Dodatek č. 1 ke Smlouvě o dílo ze dne 9. 8. 2024

Projekt MV 1866 expozice SP - Tabulka ZL 01 – 09 a 11 – 19

ZMĚNOVÝ LIST

Projekt	Zrcadlo dávných časů, CZ.06.04.04/00/22_033/0000400		
Stavba:	Vyhotovení stále expozice Muzea války 1866 II.		
Objekt:	Muzeum Války 1866, Chlum čp. 66, 503 12, Všešary		
Předkládá:	Capacity Expo, s.r.o.	Datum:	22.09.2015
Odesláno / předáno:	Přílohy / počet listů		
poštou	1) Položkový rozpočet změny	1	listů
e-mailem	2) Projektové podklady	3	listů, výkresů
osobně X	3) Fotodokumentace	1	listů

C.1_1 OSVĚTLENÍ - změny

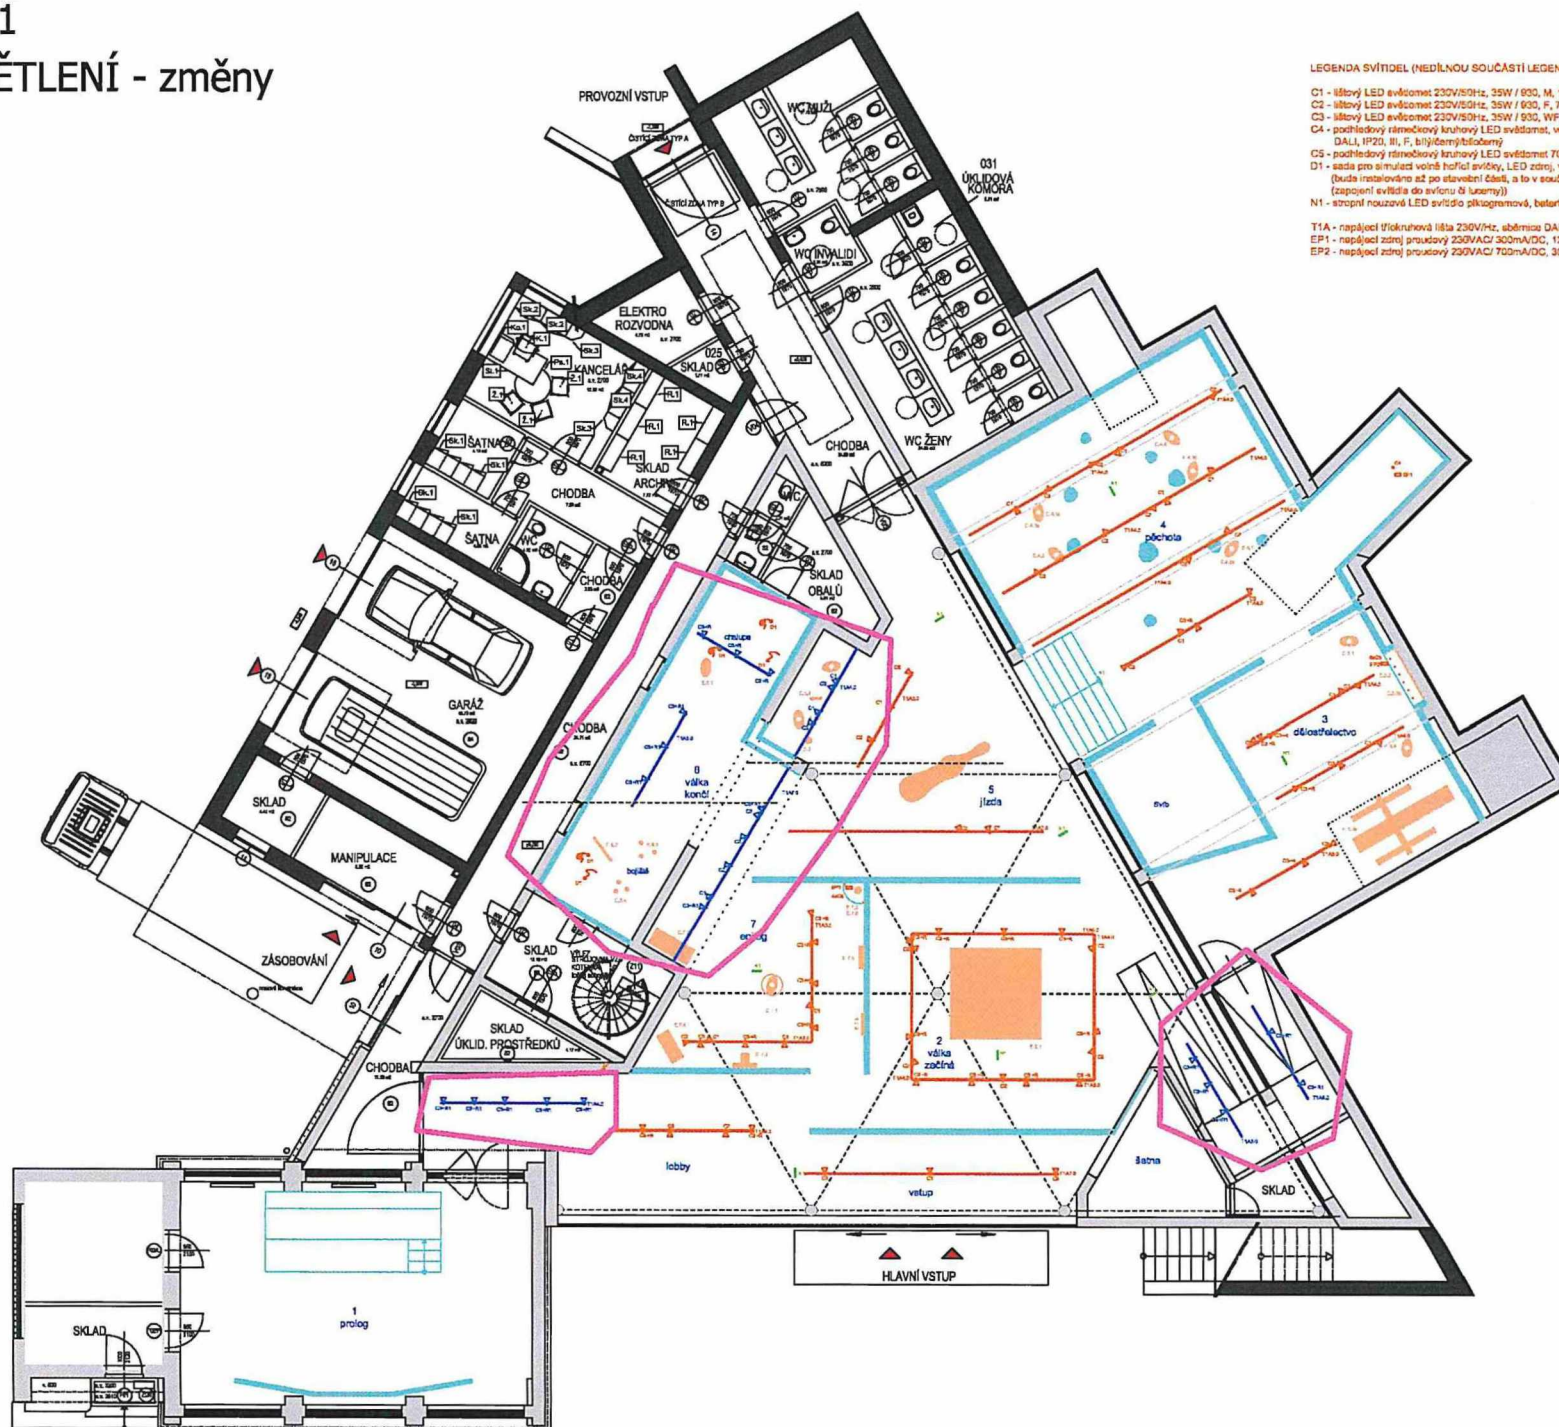
ZMĚNOVÝ LIST				ZL 18	
Změna a doplnění svítidel 2 - požadavky uživatele					
Projekt	Zrcadlo dávných časů, CZ.06.04.04/00/22_033/0000400				
Stavba:	Vyhotovení stále expozice Muzea války 1866 II.				
Objekt:	Muzeum Války 1866, Chlum čp. 66, 503 12, Všestary				
Předkládá:	Capacity Expo, s.r.o.			Datum:	22.09.2016
Odesláno / předáno:	Přílohy / počet listů				
poštou				1	listů
e-mailem				1	listů, výkresů
osobně	X				listů
1 Technický popis změny:
